UNIVERSIDAD DISTRITAL FRANCISCO JOSE DE CALDAS

OBSERVACIONES A LA EVALUACIÓN INICIAL

CONVOCATORIA PÚBLICA No. 009 DE 2016

"CONTRATAR LA ADQUISICIÓN, INSTALACION Y CONFIGURACION DE EQUIPOS DE LABORATORIO DEL GRUPO DE ROBUSTOS CON DESTINO A LOS LABORATORIOS DE LAS FACULTADES DE INGENIERÍA, TECNOLÓGICA, CIENCIAS Y EDUCACIÓN, MEDIO AMBIENTE Y RECURSOS NATURALES Y ARTES-ASAB DE LA UNIVERSIDAD DISTRITAL FRANCISCO JOSÉ DE CALDAS, DE ACUERDO CON LAS CONDICIONES Y ESPECIFICACIONES PREVISTAS."

Figura # 1.

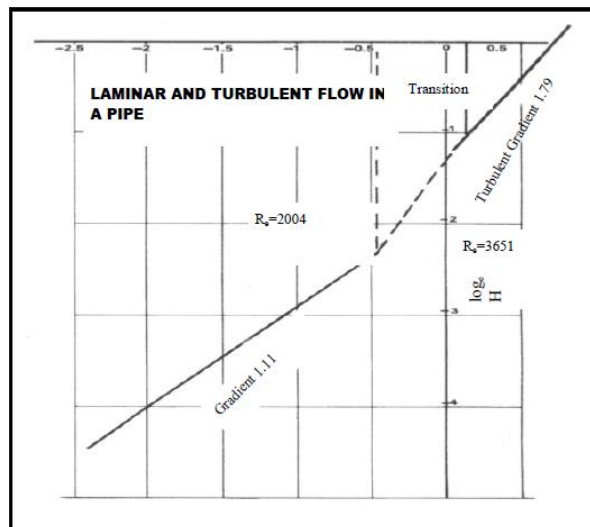
*ICL DIDACTICA LTDA. esta en total desacuerdo con la evaluación técnica ítem a ítem, de nuestra propuesta presentada para este ítem con la siguiente nota **"NO CUMPLE, FALTA MÓDULO DE REYNOLDS, FLUJO TURBULENTO"**.*

En la siguiente figura. #1 según folio # 367 de nuestra oferta, se puede evidenciar los resultados del Flujo Laminar y Turbulento en un tubo, donde se aprecia y se observa un ejemplo obtenido mediante el **módulo Aparato de Flujo laminar P6220** sobre el tipo de flujo turbulento de acuerdo a las variables número de Reynolds y transición.

RESPUESTA DE LA UNIVERSIDAD: NO SE ACEPTA LA OBSERVACION, LOS ACCESORIOS P6103, P6104 (TANQUE), P6106 (MANOMETRO), P6105 (ALIMENTACION), P6516 (GOLPE DE ARIETE) SE REQUIERE MODULO DE REYNOLDS, FLUJO TURBULENTO. ESTE MODULO HACE FALTA.

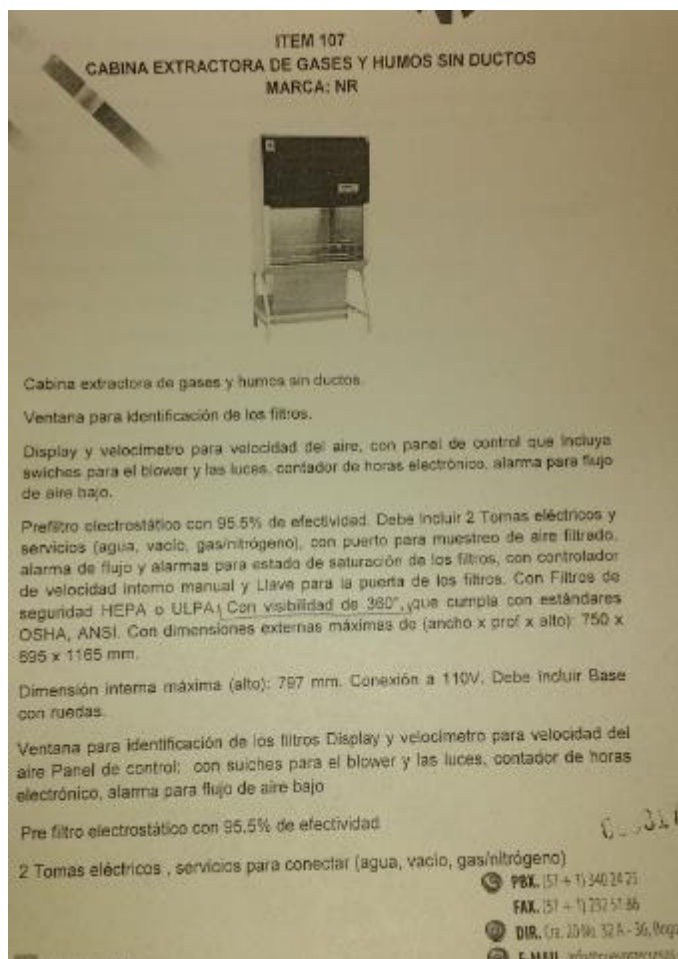
Aclaremos a la entidad que a folio 317 de nuestra oferta la cabina extractora de gases y humos sin ductos la estamos ofreciendo con visibilidad de 360°.

Solicitamos a la entidad evaluar este ítem como cumple.

RESPUESTA DE LA UNIVERSIDAD: NO SE ACEPTA LA OBSERVACION EL FOLIO 317 NO CORRESPONDE A UN CATALOGO.

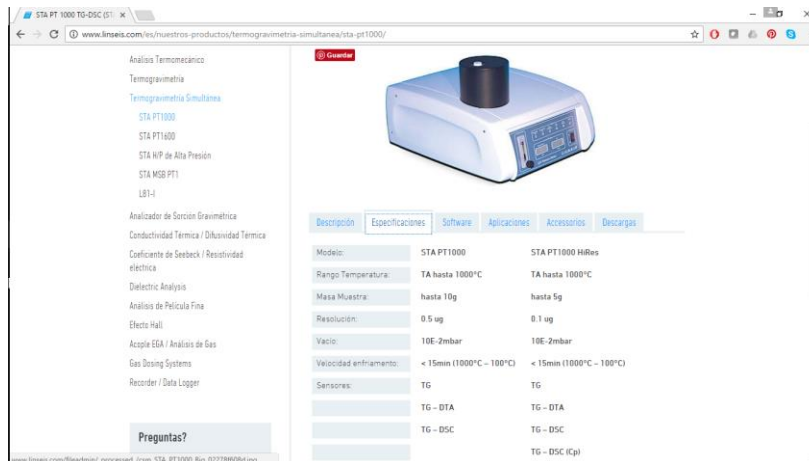
En la propuesta se encuentra que efectivamente esta ficha técnica se encuentra en los folios 0393 y 0394, donde también se menciona el rango de temperatura de Ambiente a 1000 C. Sin embargo, se encuentra en el folio 0391 que existe un documento donde se menciona el rango de temperatura de esta referencia STA PT1000 de ambiente a 1150 C, esta última información no se puede verificar en la página web y no se puede comprobar su veracidad de ninguna manera y adicionalmente es confuso para la universidad, que en el mismo documento técnico de catálogo aparezcan 2 rangos de temperatura diferentes para el mismo equipo.

Solicitamos a la universidad tener en cuenta el rango que esta presentado en la página Web de Linseis para el equipo STA PT1000 de ambiente a 1000 C ya que es el único que se puede verificar. Y ya que esta especificación no cumple con el rango de temperatura, solicitamos esto sea un factor descalificador de la propuesta para este ítem.
